Einmaliger starker Eischaltstoß in "R" bei kaltem Getriebe

**Fzg. mit Motor
119/120**

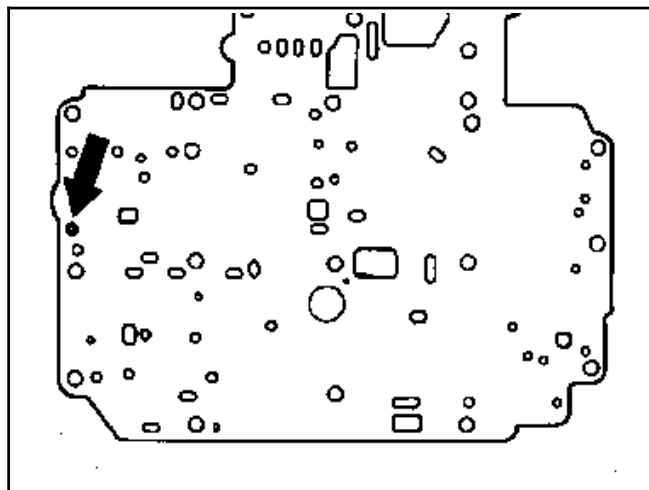
3. Für die Typen M119/M120 empfehlen wir die Bohrung Nr. 80 (Pfeil) im großen Zwischenblech von 2,1 auf 1,9 mm zu verkleinern. Dies ergibt eine deutliche Verbesserung.

4. Tellerfelder LB3 mit größerer Wölbung einbauen.

Teil-Nr. 140 993 15 26

Serieneinsatz ab Getr.-Nr.: 3 991
